# サービスキャンペーン情報

サービスキャンペーン番号 IBCS17

## いすゞ エルフ/タイタンのサービスキャンペーンについて

# 改善箇所説明図

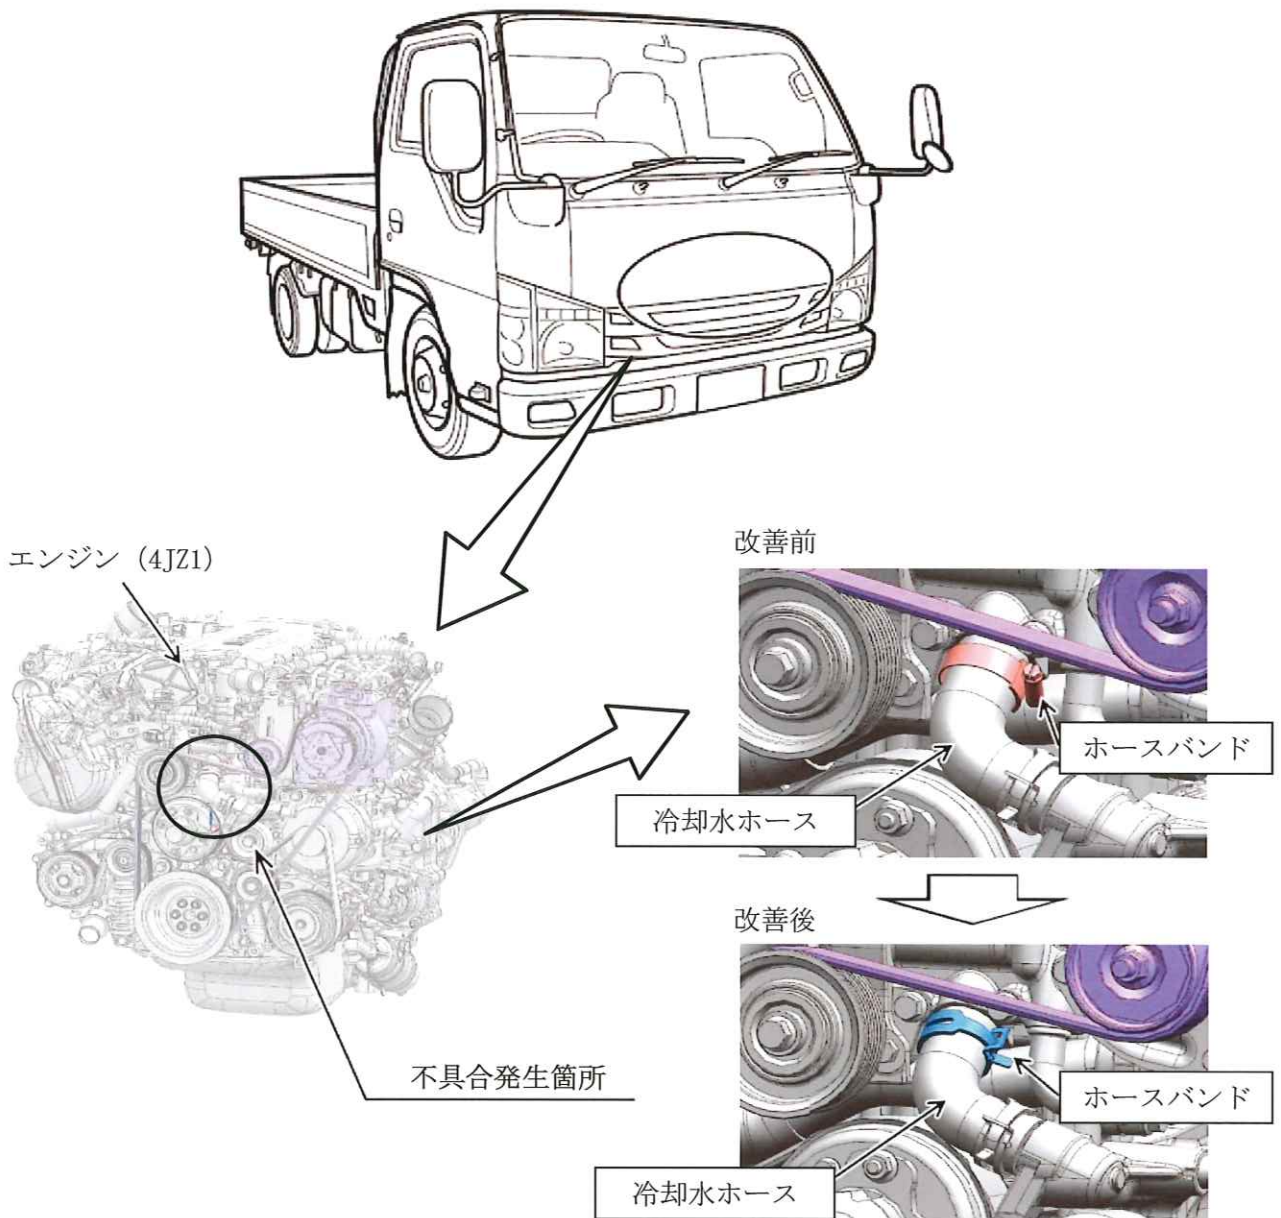
小型トラックの冷凍機架装車において、サーモスタットハウジングと冷却水ホースを固定しているホースバンドの締め付け作業が不適切なため、ホースバンドの締め付けトルクが徐々に低下し、最悪の場合、ホースより冷却水が漏れオーバーヒート警告灯が点灯するおそれがある。

全車両、ホースバンドを対策品に交換し、ホースを新品に交換する。

識別： 助手席左側ドア開口部のシリアルナンバープレートに識別シール（青色）を貼付する。
